改善箇所説明図

不具合の内容

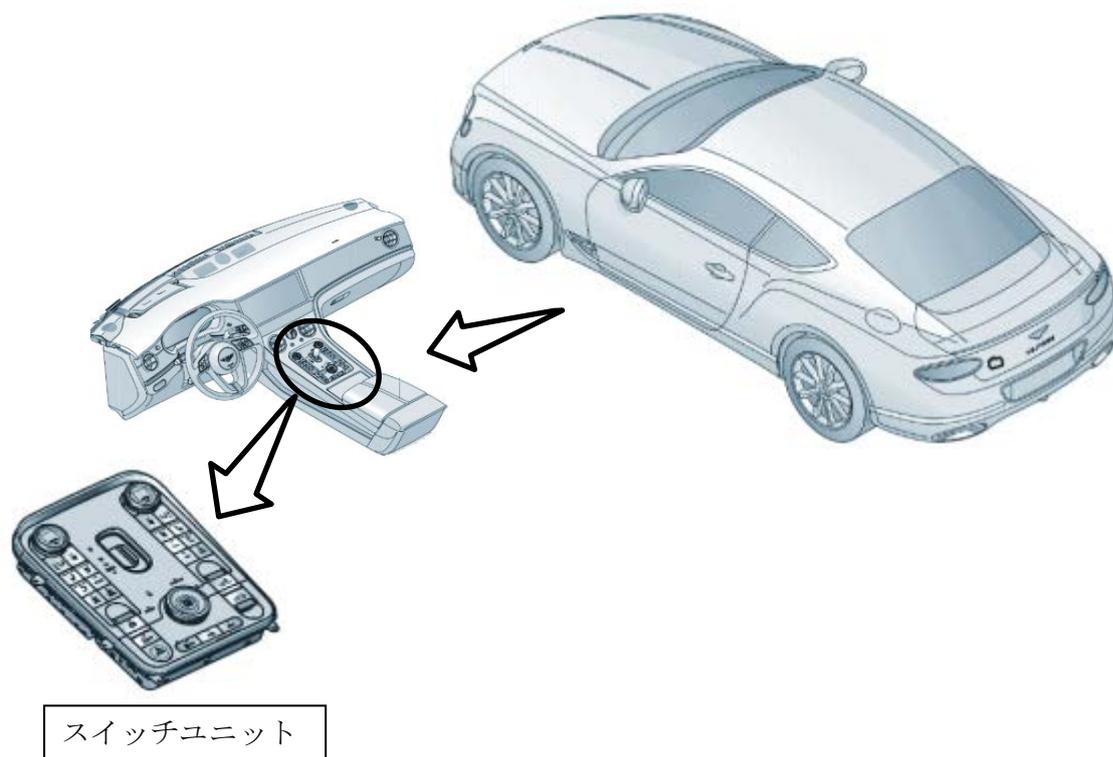
注意: はプログラムの書き換え箇所を示す。

センターコンソールに装着されているスイッチユニットにおいて、プログラムが不適切なため、イグニッションスイッチをオフにした時に故障信号が入力されることがある。そのため、当該ユニットの一部スイッチ操作が行えず、デフロスタ、ハザードランプ等が機能しなくなるおそれがある。

全車両、スイッチユニットのプログラムを対策プログラムに書き換える。

改善後は、左フロントドアの開きすぎ防止ロッドのブラケットに黄色のペイントを行い識別とする。
